Dotyczy: postępowania o udzielenie zamówienia w trybie przetargu nieograniczonego na **Świadczenie usługi pralniczej dla potrzeb Wojewódzkiego Szpitala Specjalistycznego Nr 2 w Jastrzębiu - Zdroju** Znak sprawy: **BZP.38.382-17.23**

WYJAŚNIENIE I ZMIANA TREŚCI SWZ Z DNIA 12.05.2023r.

IGŁA

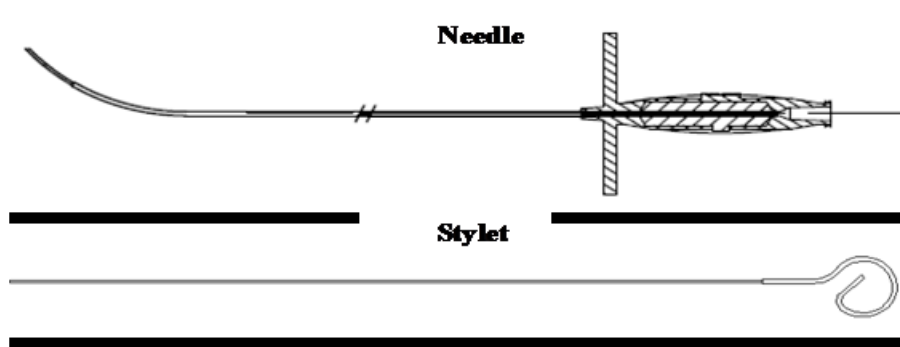
Pytanie nr 1 dot. Pakietu nr 3:

Zwracamy się do Zamawiającego o dopuszczenie koszulek transseptalnych o poniższych parametrach:

Poz. 2 KOSZULKA

- dostępne 2 różne krzywizny odpowiadające BRK i BRK1
- dostępne 3 różne długości
- igła wykonana ze stali Z WYGODNĄ RĘKOJEŚCIĄ DO ROTACJI/MANIPULACJI
- dostępna igła ekstra ostra - do łatwiejszego nakłucia przegrody

Zamawiający podtrzymuje zapisy SWZ.
